Исх № 149-К от 21.03.2024г.

О письмах по дополнительным работам пути 417 цеха

В рамках пункта 2.5 протокола рабочего совещания №240315 от 15.03.2024г. направляем пакет писем о согласовании выполнения работ в рамках Договора №МВМ/03-07 от 03.07.2023г. на объекте «Ж/Д пути от ИЦ до обкаточной линии с удлинением трансбордера расположенные по адресу: Московская область, г. Мытищи, ул. Колонцова, 4, территория завода АО «МЕТРОВАГОНМАШ»

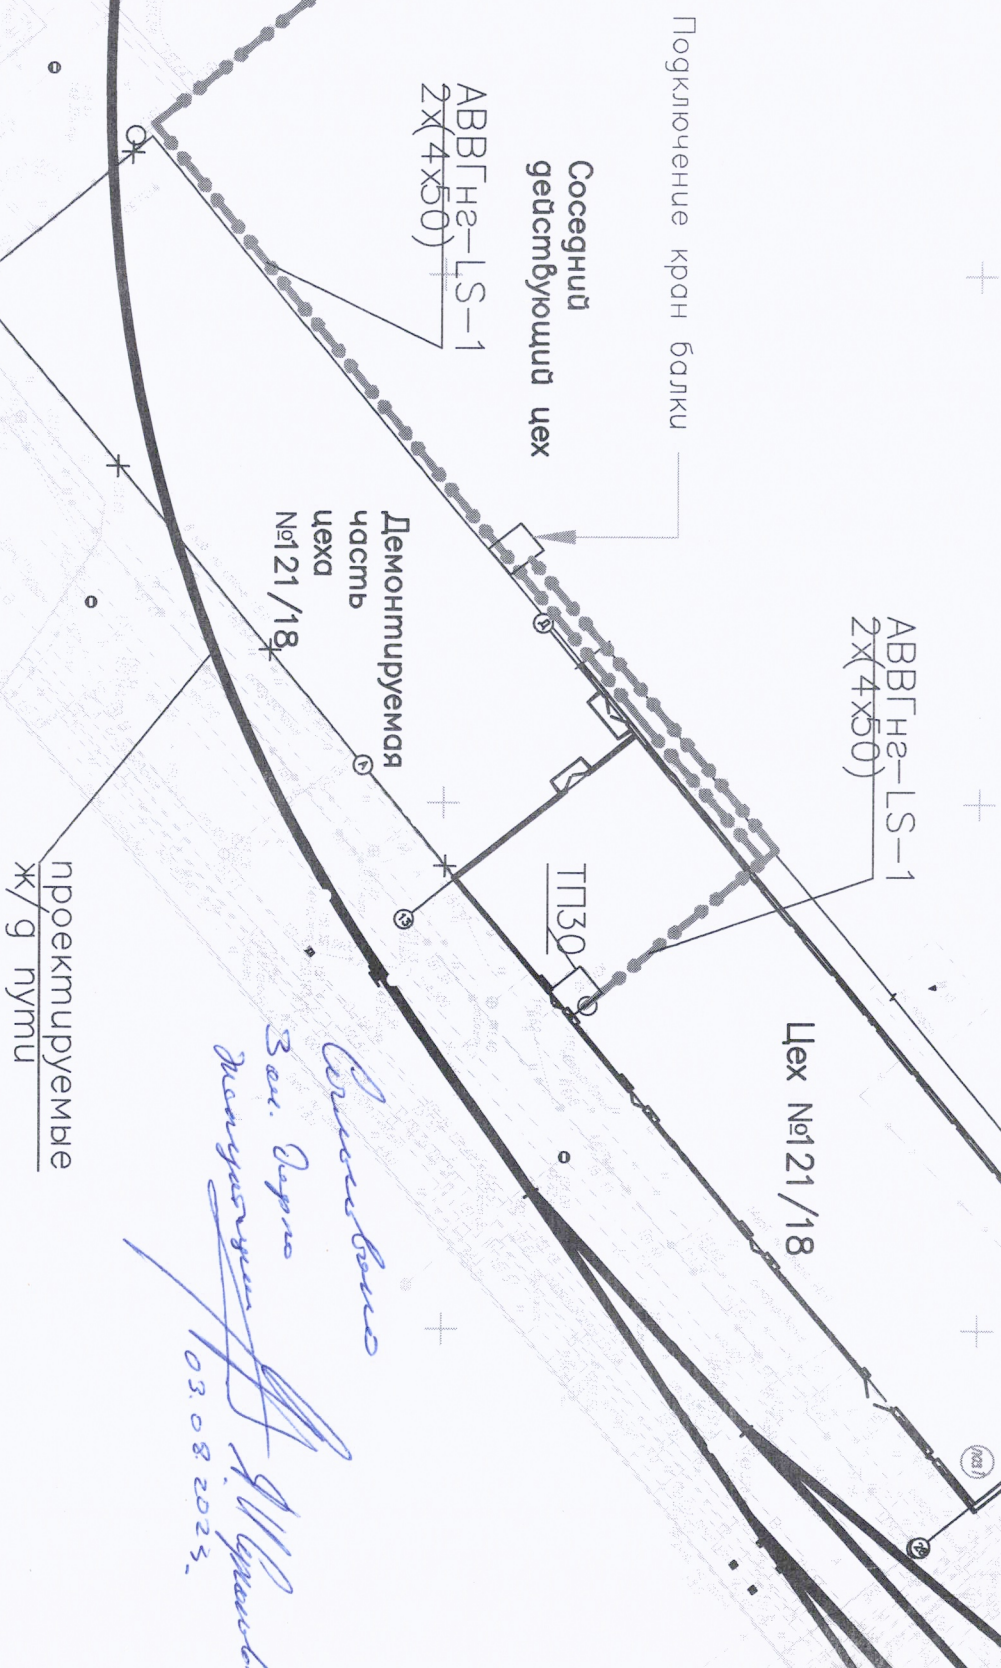
В связи с производственной необходимостью и по инициативе Заказчика просим согласовать выполнение работ по переустройству трассы электроснабжения в цеху №121 путем прокладки кабеля по внутренней стороне соседнего цеха (Приложение №1.Схема прокладки).

- Снятие люминесцентных ламп перед началом демонтажа здания;
- Переустройство хозяйственного водопровода (В1) по временной схеме (Приложение №2.);
- Прокладка кабельной трассы питания кран-балки цеха 121/18.

Согласовано
З.А.Д.

Приложение №1

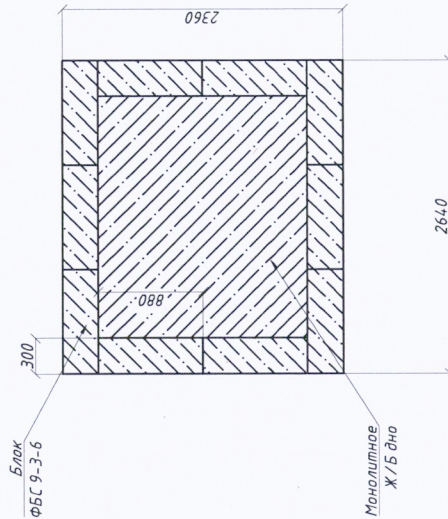
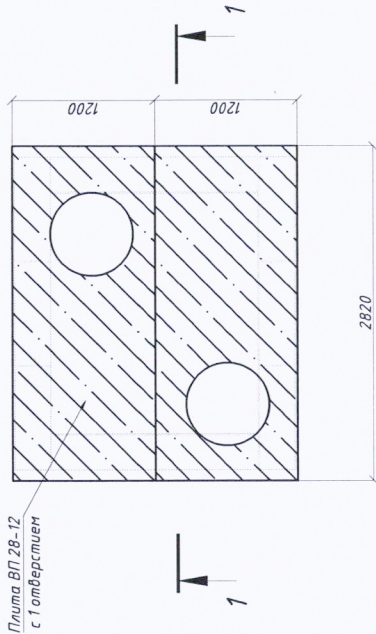
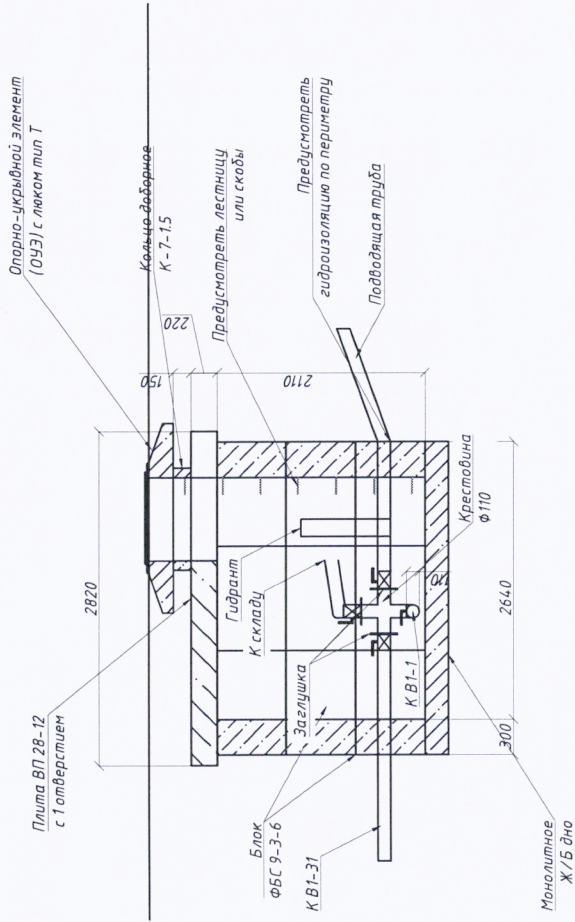
При переустройстве хозяйственного водопровода (В1) на участках В1-1 – В1-1А и В1-30 – В1-31 в рамках Договора №МВМ/03-07 от 03.07.2023г. на объекте «Ж/Д пути от ИЦ до обкаточной линии с удлинением трансбордера расположенные по адресу: Московская область, г. Мытищи, ул. Колонцова, 4, территория завода АО «МЕТРОВАГОНМАШ» просим согласовать следующие отступления от проектного решения не предусмотренные Договором:

1. Переустройство колодцев В1-1 и В1-30 путем устройства камеры из блока ФБС 9-3-6 (схема приложение №1);
2. Трассировку прохождения участка В1-1 – В1-1А в районе подвального помещения склада по просьбе Заказчика выполнить по потолку с креплением в ребра жесткости плит хомутом из оцинкованной стали на анкерные болты. (схема Приложение №2);
3. По просьбе Заказчика дополнительно выполнить переустройство участка водопровода от колодца В1-1 до здания гаража с заводом в здание на стену ввиду ненадлежащего состояния существующей трубы.

Приложение №1. Схема устройства подпорной стены в зоне коллектора.

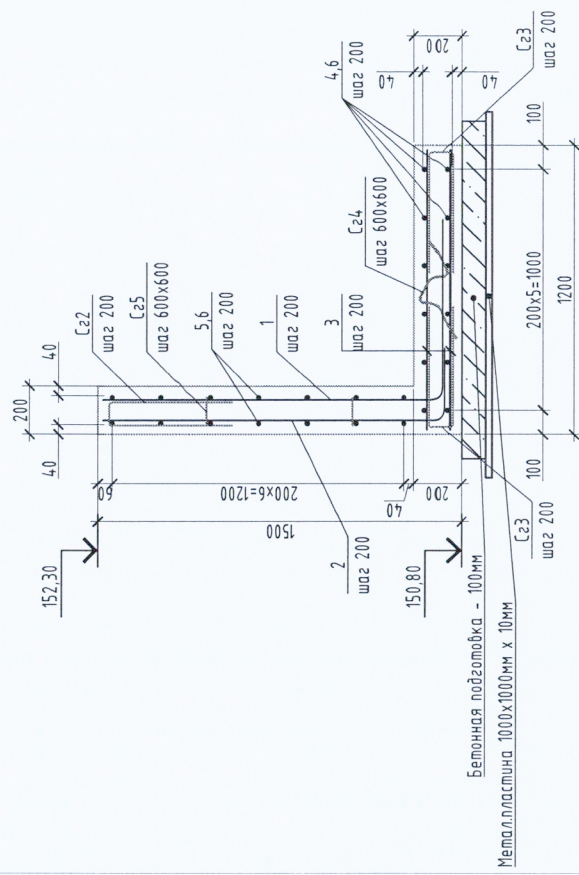
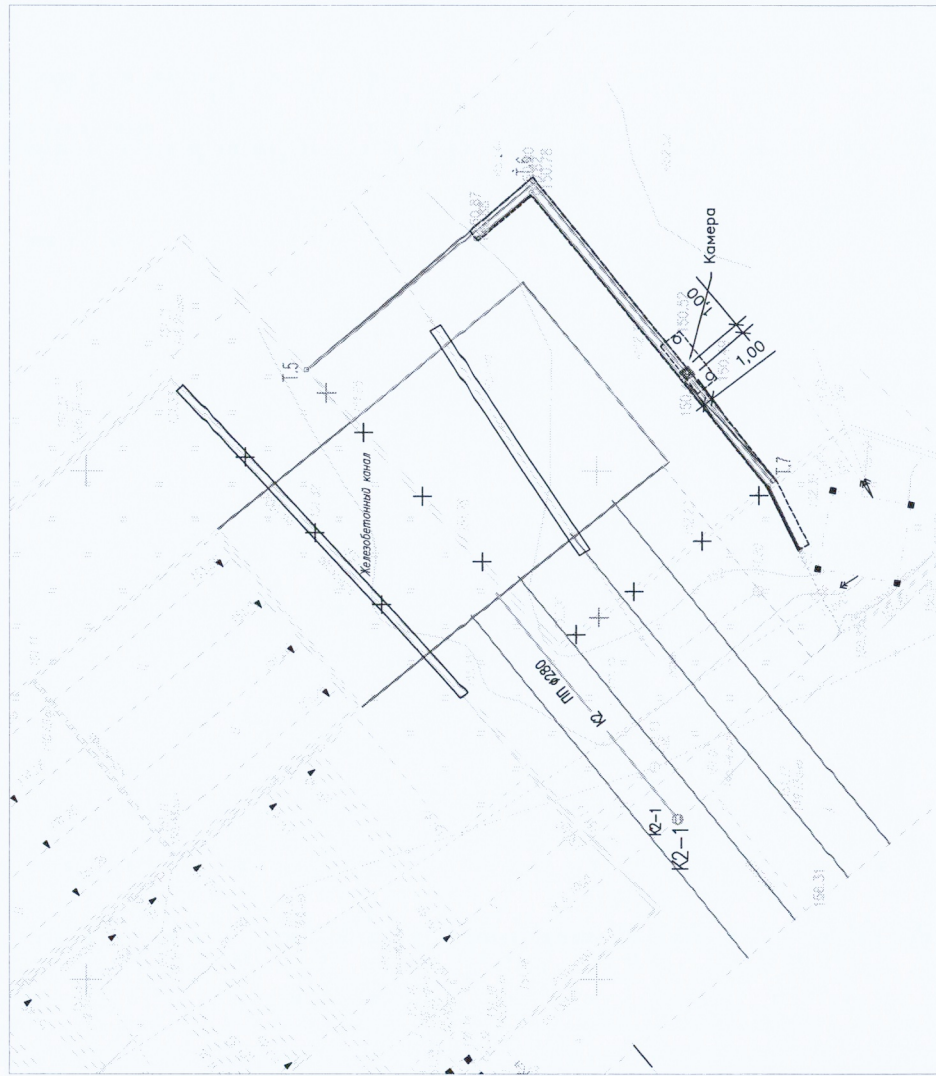
Настоящим сообщаем, что при разработке грунта для переустройства трансбордера был обнаружен коллектор, попадающий в зону производства работ. Просим согласовать узел прохождения подпорной стены трансбордера по обнаруженному коллектору и выполнение данных работ, не предусмотренных договором.

Приложение №1				Лист	
				1	
Изм.	Лист	№ докум.	Подп.	Дата

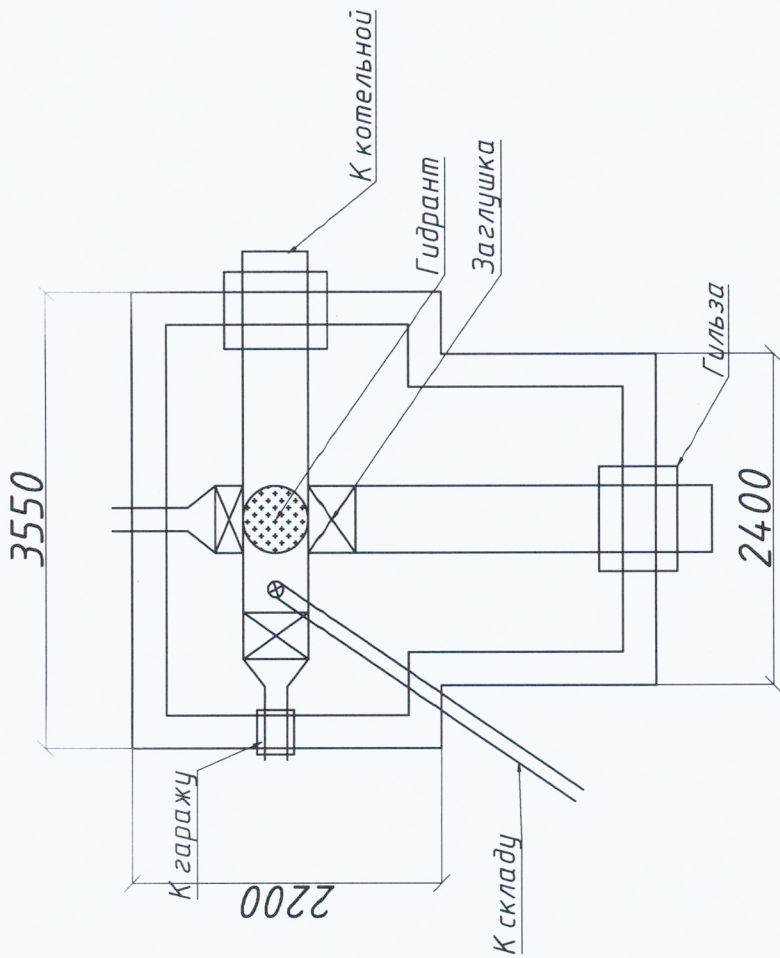
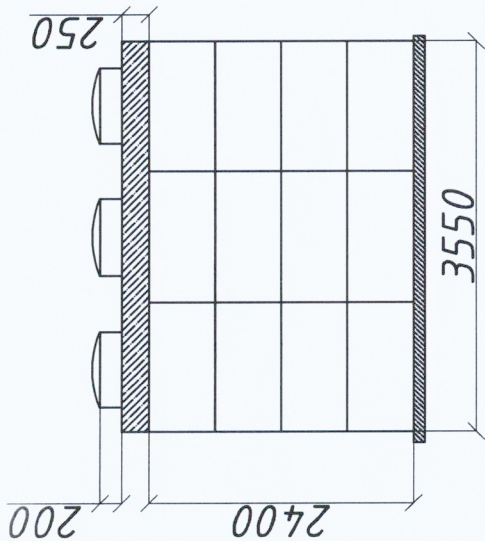
Ввиду неудовлетворительного состояния узла водопровода (В1) в колодцах В1-1А и В1-30 в связи с большим сроком эксплуатации и старостью материалов невозможно выполнить врезку новых укладываемых труб без реконструкции внутренних элементов. Просим согласовать проведение дополнительных работ по данному узлу согласно приложенной схемы (приложение №1. Схема переустройства узла колодцев В1-1А и В1-30).

Необходимость доп. работ
подтверждена

Участок восстановления пути после демонтажа

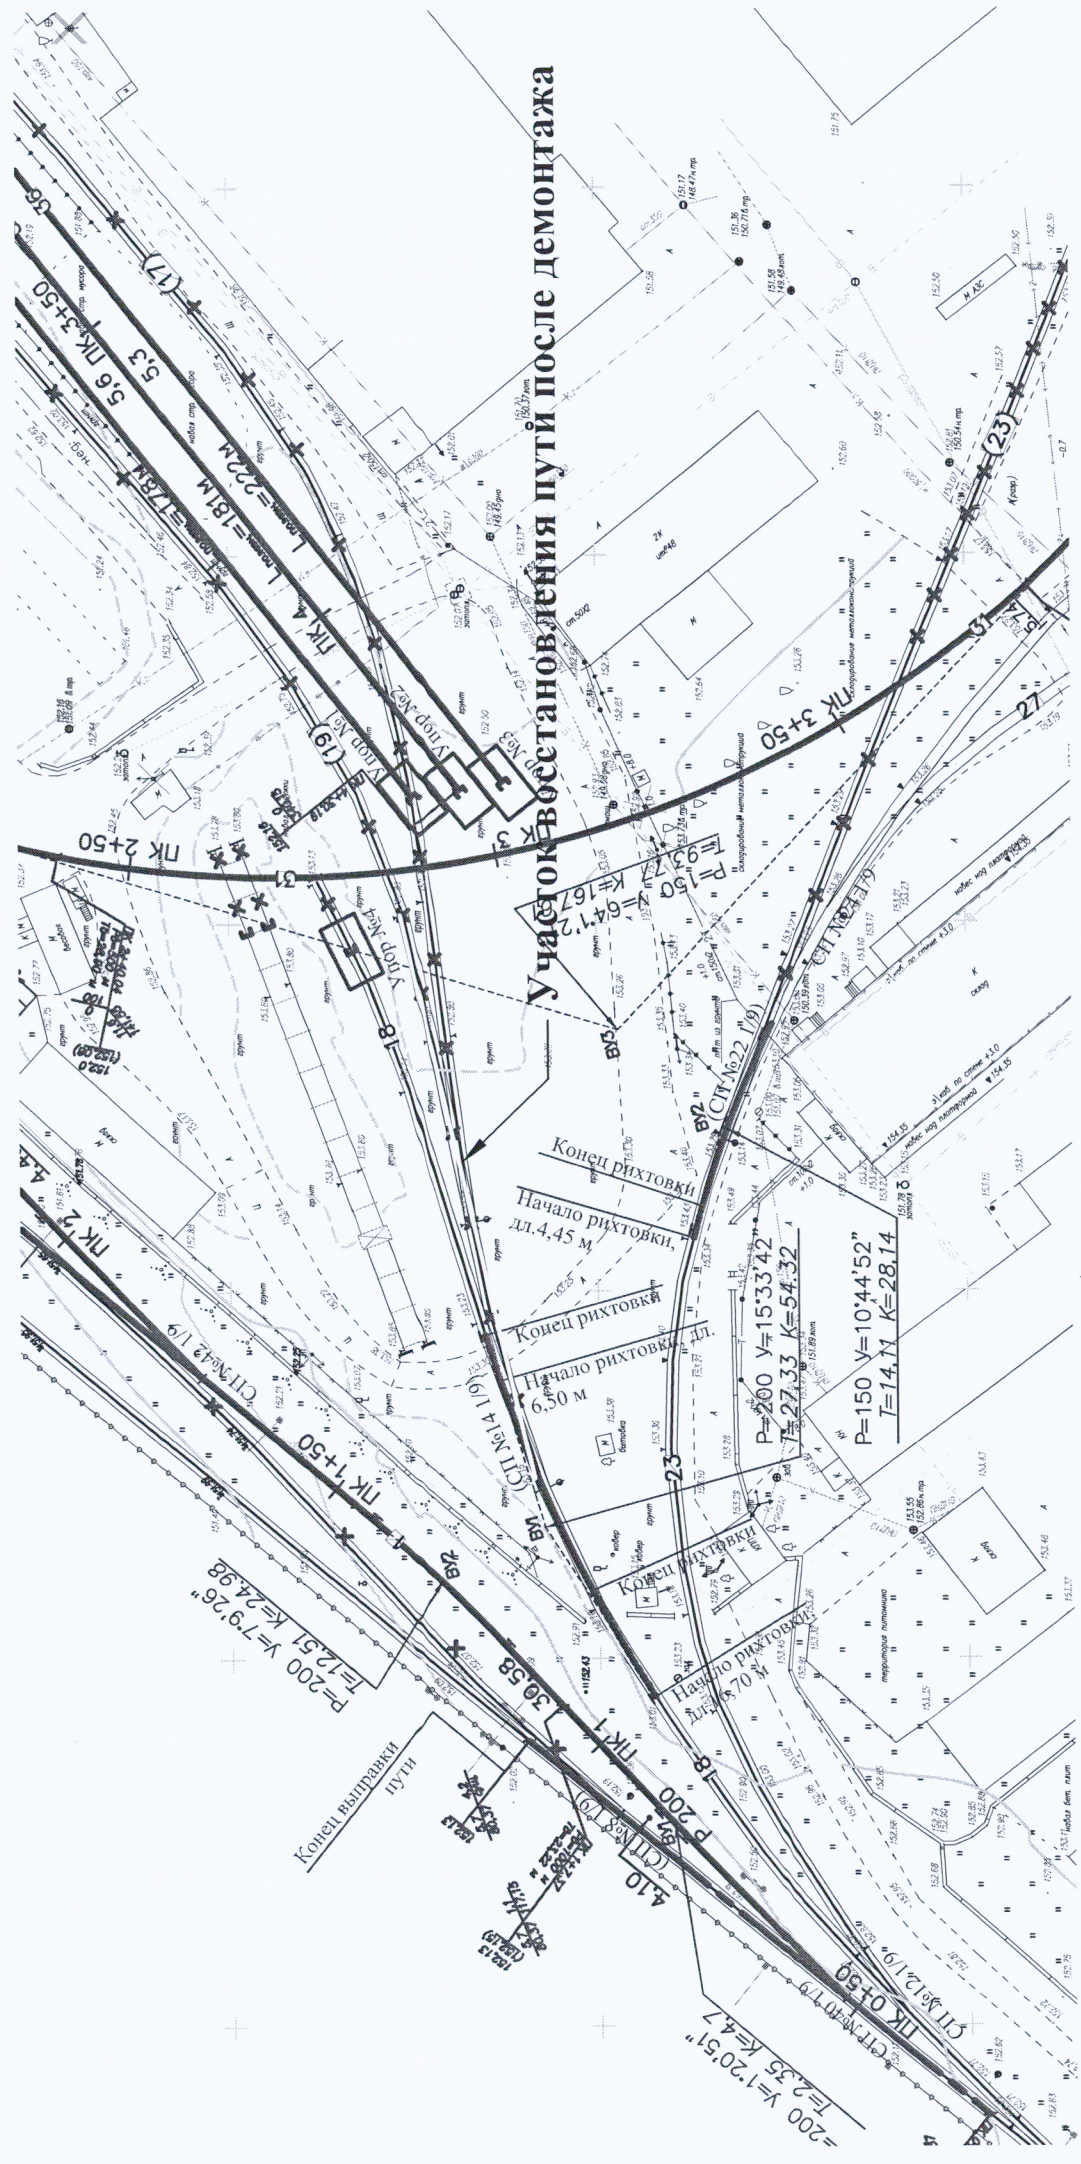
Согласно рабочей документации раздел 131-23-ПЖ Железнодорожные пути были выполнены работы по демонтажу пути №19. В ходе производства работ со стороны Заказчика поступила просьба восстановить участок демонтированного пути для осуществления производственных процессов АО «МЕТРОВАГОНМАШ».

Просим согласовать выполнение работ по восстановлению участка пути №19 в районе пересечения с путем №31 ПК 3 так как данные работы не предусмотрены договором.
